Zienswijze ‘Herinrichting kruispunt Wijkerstraatweg’

Aan: College van Burgemeester en Wethouders Velsen

Datum: 1 september 2025 (definitief)

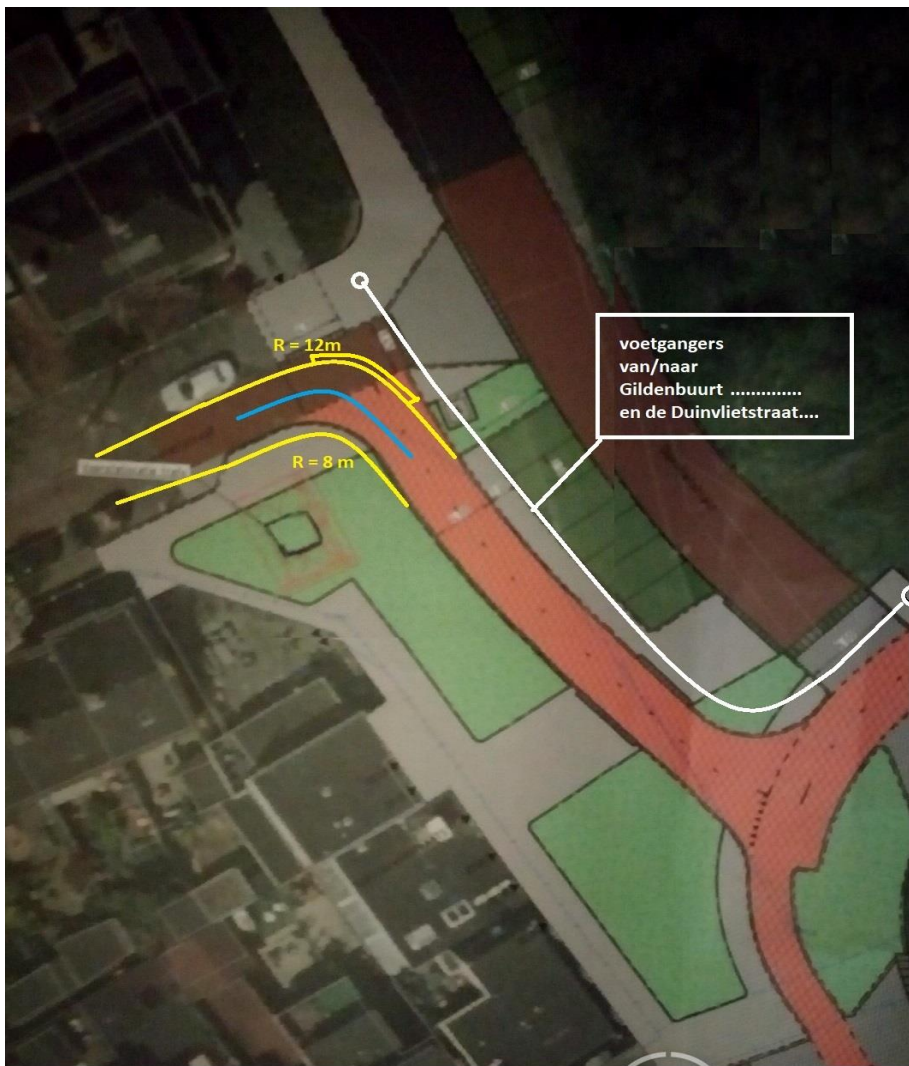
Het ontwerp, stelt voor om op de rijbaan van de rotonde een snelheid van 50 km per uur in te stellen en de 30 km/uur zone in de zijwegen na de uitritconstructies te beginnen. In de Wijkerstraatweg een fietsroute tevens bevoorradingsroute voor de winkels, is in het ontwerp ook een uitritconstructie gedacht. Voorgesteld wordt op de Andreaweg het asfalt en de 50km/h drempel te handhaven en haaks parkeren buiten de rijbaan aan te brengen.

Voorstel FB: Uitritconstructies dwars op hoofdfietsroutes vinden wij 'not done!' Sinds jaar en dag is CROW hier duidelijk in. De uitritconstructie op de secundaire fietsroute Wijkerstraatweg is OK, mits fietsvriendelijk aangelegd. De Andreaweg zou wat betreft de ontsluiting van de Gildenbuurt ook de status van secundaire fietsroute moeten krijgen (Als het fietsbeleid wordt geactualiseerd, willen wij dit voorstellen) en ook daar is de uitritconstructie OK mits de helling van de inritblokken fietsvriendelijk. Conform de 1e CROW uitgave 'Tekenen voor de Fiets' in 1993, publicatie 74 werd een

helling 1:10 als maximum gehanteerd. (NOOT: Doorgaans zijn inritbanden steiler, b.v. invalide inritten 1:6). Conform CROW 'Ontwerpwijzer Fietsverkeer juni 2016' zijn wij van mening: conventionele inritbanden NIET toepassen in (hoofd)fietsroutes (dwarsrichting). Alternatief is het toepassen van inritbanden met beperkt zicht. CROW hanteert een ondergrens van 4,0 cm zicht. Dit alternatief is wat ons betreft OK. (Is in de Regio IJmond in de gemeente Beverwijk de standaard voor zijwegen.)

Haaksparkeren op een fietsroute, vereist voor het in- en uitdraaien gebruik van de volle breedte van de rijbaan en vinden wij een verslechtering van de verkeersveiligheid. Parkeren in de lengterichting van de rijbaan heeft onze voorkeur op de Andreaweg. Overigens de parkeervakken in de Andreaweg zijn gesitueerd daar waar conform het Groenherstructureringsplan nog laanbomen geplant gaan worden.

De huidige drempels op de Andreaweg zouden moeten worden vervangen. Ze kort, steil en verzakt en daarmee fietsonvriendelijk. De SVT-30 drempels in asfalt of prefab over de volle breedte van de rijbaan, hebben onze voorkeur.

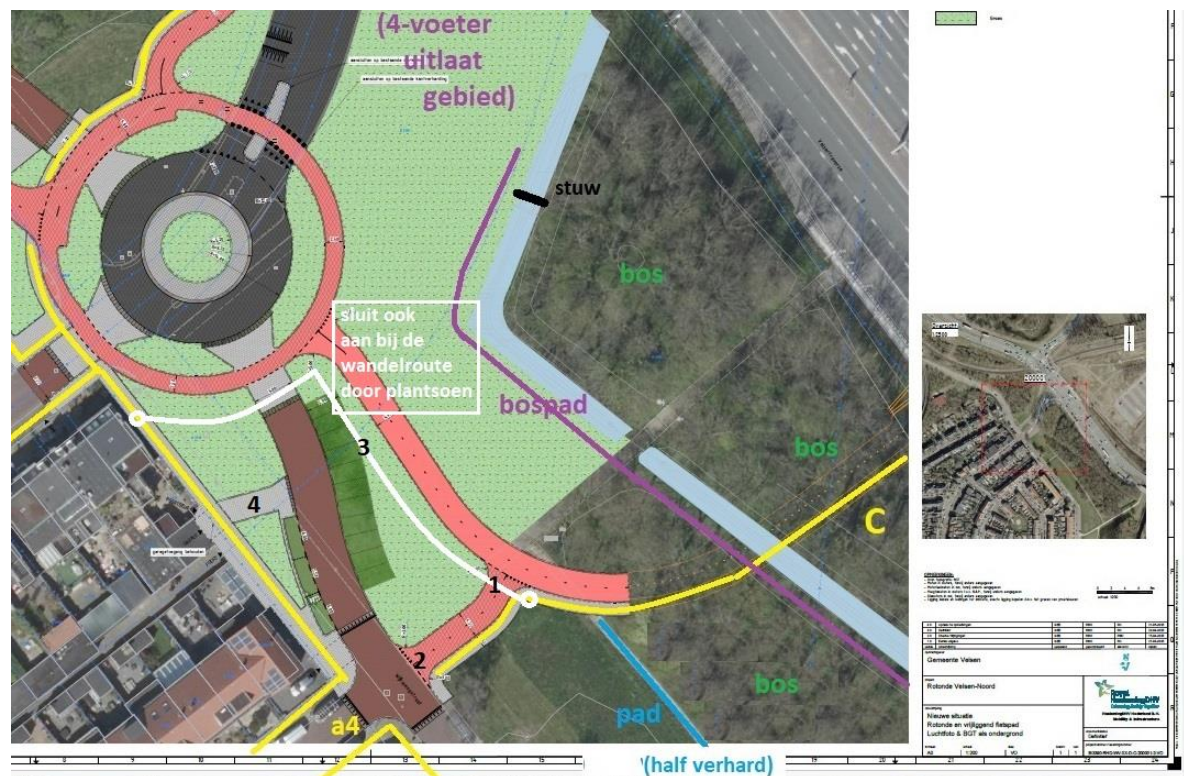
Op onderstaand plaatje gele strepen het resultaat: 'het voetgangers-netwerk'. Voetgangers gaan kriskras hun weg zoeken. Het herinrichtingsplan is ten opzichte van de huidige inrichting een verslechtering en daar is niemand mee gediend.

Ook is er niet bij stilgestaan dat de Wijkerstraatweg nu voor voetgangers de hoofdverbinding is naar Beverwijk. Op loopafstand bevindt zich hier het station Beverwijk, het Rode Kruis Ziekenhuis, een bioscoop en een regionaal winkelcentrum cq dit vereist een hoogkwalitatieve voetgangersverbinding tussen de rotonde en Beverwijk. Ook in de avonduren is deze route vergeleken met de Onderdoorgang objectief gezien sociaal veiliger.

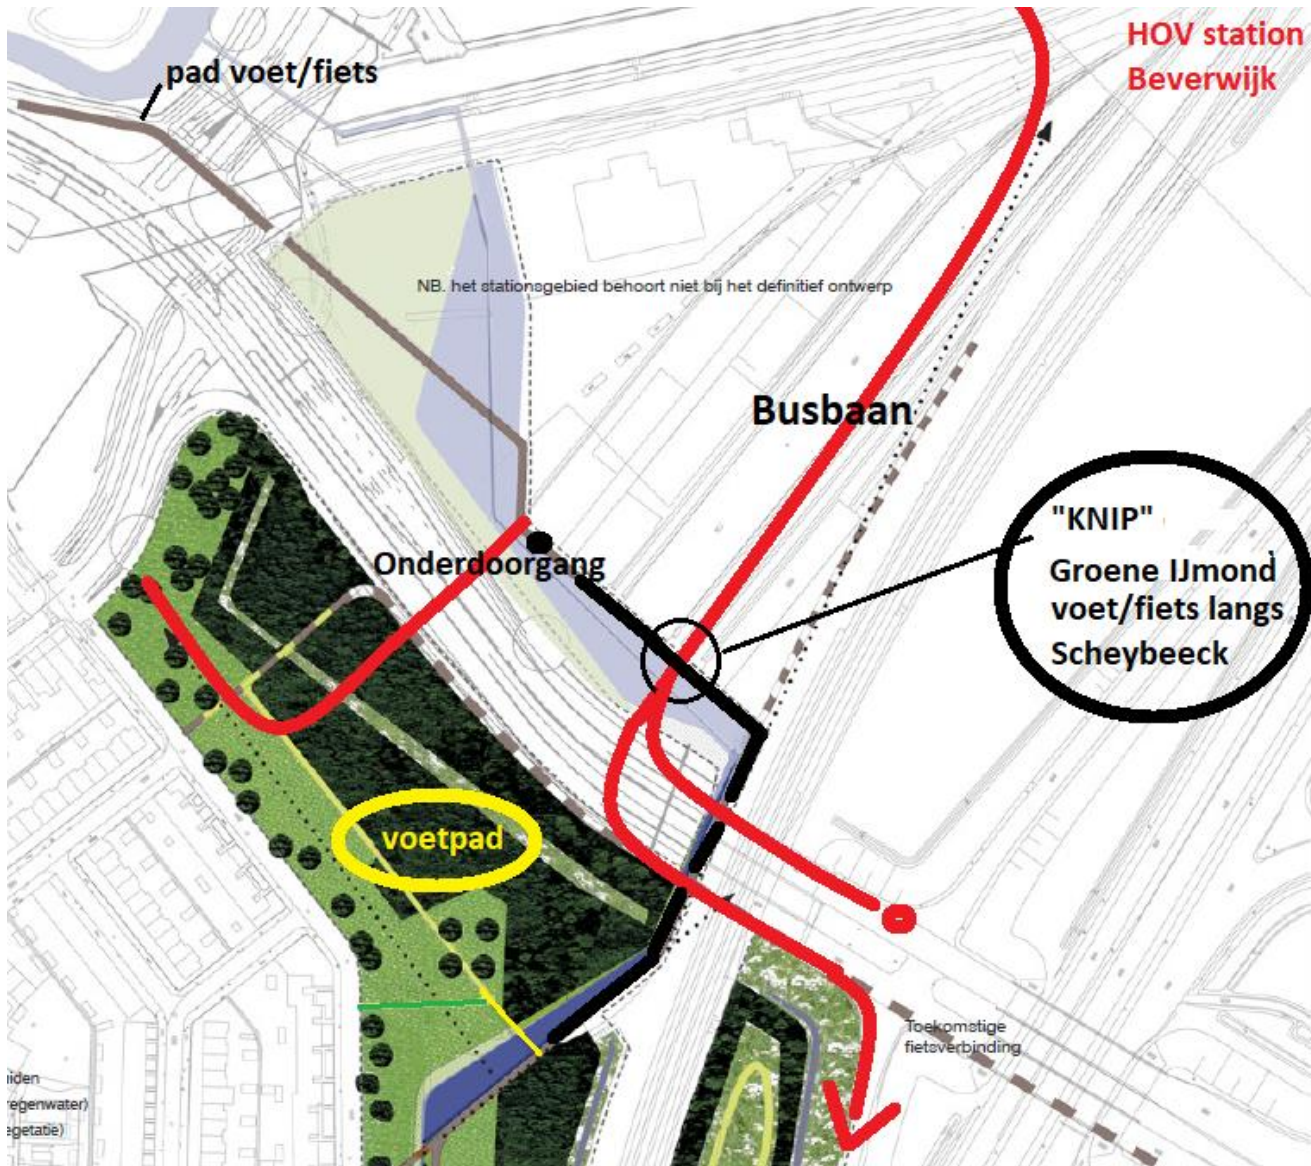
Het kruispunt Ladderbeekstraat-Wijkeroogstraat is op in het ontwerp voorzien van een verhoogd kruisingsvlak. Kruispunt valt beter op en snelheid wordt afgeremd. Het ontwerp met het fietspad als 4e zijtak uit de voorrang (er staan haaiantanden) is verwarrend en juridisch laakbaar. In een 30 km zone is 'voorrang van rechts' het basisprincipe. De voorrangsregeling is in strijd met de wegenverkeerswet. Er is hier geen sprake is van een hoofdfiets- of busroute.

De extra fietsverbinding is in samenhang hiermee, vanaf de Doorfietsroute beleidsmatig niet meer dan een doorsteek zonder bijzondere status en dan is bijvoorbeeld gladheidsbestrijding ook geen uitgangspunt. Knelpunt langs de Wijkeroogstraat is op dit moment dat er sprake is van wildparkeren half in de berm ongeacht of er voet- of fietspad aansluit. Wij zijn van mening dat de huidige parkeersituatie ongewenst is en goed overzicht streefbeeld zou moeten zijn.

Voorstel (Zie afbeelding hierboven): Zijde Doorfietsroute stellen we voor de ondergeschikte status van deze fietsverbinding te benadrukken en de doorsteek via een uitritconstructie bij (1) aan te sluiten op de Doorfietsroute. De status dit pad: fiets-brom-pad is logisch echter een onderbord 'bij gladheid wordt niet gestrooid' is dan wel aan te bevelen. Zijde Wijkeroogstraat (2) het kruisingsvlak gelijkwaardig verhardens dus ook tot aan de boogstralen van het fietspad en ook zijde fietspad een drempelmarkering. De breedte van het fietspad (4 m ...), sluit niet aan bij de ondergeschikte functie met minder dan 150 fietsers in het spitsuur. Mogelijk dat een breedte van 2,5 m op gelijk niveau met een voetpad van 1,5 m volstaat?!

Foutparkeren zijde plantsoen ter weerszijden van de fietspad-aansluiting, fysiek en juridisch weren en daarmee de gebruikelijke zichthoeken op dit kruispunt waarborgen. Wegenwet: niet binnen 5 m.
Voorstel: niet binnen 10 m.

Extra: Wat hier ontbreekt is een wandelpad langs de Doorfietsroute en rotonde (3). Met de aanleg van de Doorfietsroute wordt ook dit deel van het Wijkooiplantsoen ontsloten en bij gebrek aan een voetpad, verwachten wij hier voetgangers op het Doorfietspad wat niet gewenst is. Het voetpad moet wel kwalitatief vergelijkbare verharding hebben als het fietspad, echter een minimumbreedte zal volstaan. Ter compensatie van de tegelverharding kan de woonhuisinrit (4) net als de parkeervakken met groene verharding worden aangelegd.

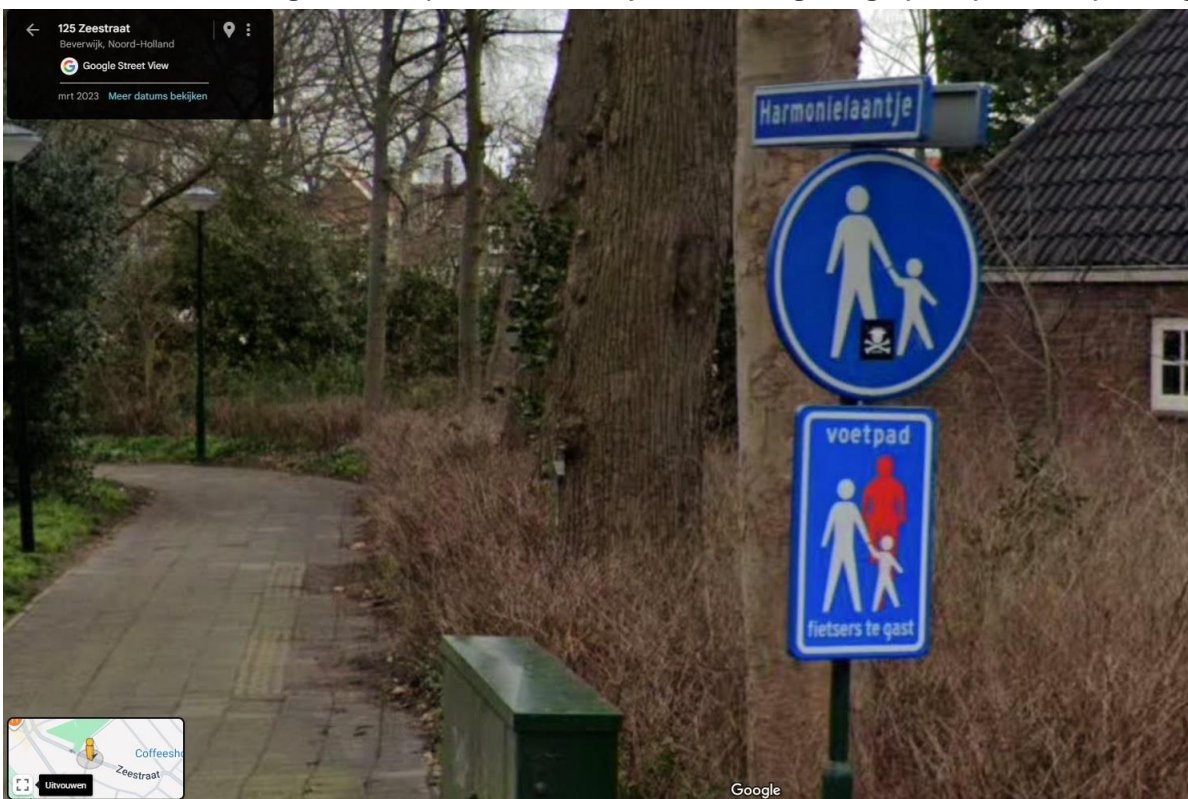
Op onderstaande afbeelding (bron: Ontwerpboek Grontmij) de zwarte lijn het deel van het Fietspad Emplacementsweg wat wegvalt. In het ontwerp voor het kruispunt Wijkerstraatweg wordt dit formeel nu buiten beschouwing gelaten, daar dit buiten de projectgrens valt.

Overigens wat de huidige beheerders en ontwerpers zich niet realiseren is dat er meer semi/paden zijn. Zo maken voetgangers afhankelijk van het jaargetijde al of niet met laarsen aan, een rondje via bospad langs de waterloop of via het graspad over het dijkje langs de vijver en de betonbeek. Dit dus op basis van de bestaande inrichting van het plantsoen. De alternatieve gemaaide-wandel-paden dwars over of langs een bosstrook of waterloop, worden ook met waardering benut!

Voorstel: Het project uitbreiden met de parkzone tot aan de Emplacementsweg op bovenstaande afbeelding.

Concreet stellen wij voor het bestaande voetpad (geel omcirkeld) op te waarderen tot een gecombineerd wandel/fietspad zoals dat nu door het Wijkeroogplantsoen tussen Fietspad Emplacementsweg en Noordzeekanaal aanwezig is. Echter geen verdiept pad met een halfverharding, wat binnen elke jaren versmald tot een olifantenpad, maar een gesloten verharding zoals oorspronkelijk eerder bij aanleg van het park was toegepast. Ten zuiden van de Wijkermeerweg is de grijze verharding nog oorspronkelijk. Goed, duurzaam en zo goed als onderhoudsvrij aangelegd: verhoogde ligging ten opzichte van maaiveld en niet als geul.
